**Projeto Executivo do Lote C - Eixo Leste**

## **NOTA TÉCNICA**

### **BARRAGEM MANDANTES**

### **CONCEPÇÃO DA SEÇÃO TRANSVERSAL DA BARRAGEM**

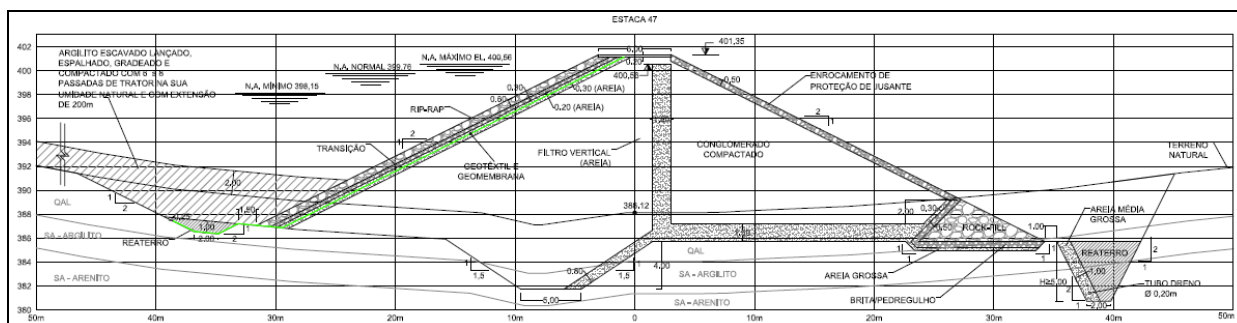
O Consultor da Gerenciadora questionou a necessidade de se ter um filtro horizontal por toda a seção transversal do projeto e a inexistência de filtro vertical na Barragem e explanou que este terá grande importância relativas à segurança/funcionalidade da barragem caso ocorram deformações de expansão.

Foi sugerido ainda um maior detalhamento das zonas de transição entre o aterro e os enrocamentos de montante, de jusante e do dreno de pé.

Os Consultores da projetista informaram que mesmo que exista este tapete horizontal, as camadas de argilito não estarão livres da expansão quando forem saturadas e concordaram com a retirada da porção de montante do filtro horizontal e a introdução do filtro vertical.

Foi introduzida também uma trincheira drenante situada a jusante do pé da barragem fundada sobre o maciço de arenito. Esta trincheira é dispensável no trecho em conglomerado.

Foi também consensual a introdução de uma trincheira exploratória à montante do filtro vertical com cerca de 4,00m de profundidade e 5,00m de largura de base.

O arranjo final da seção transversal da barragem de MANDANTES é constituído de uma barragem do tipo homogênea a ser construída com o conglomerado disponível no local com a introdução de um sistema de drenagem interno composto de filtro vertical, tapete drenante horizontal e dreno de pé e com proteção de enrocamentos a montante (rip-rap) e a jusante.
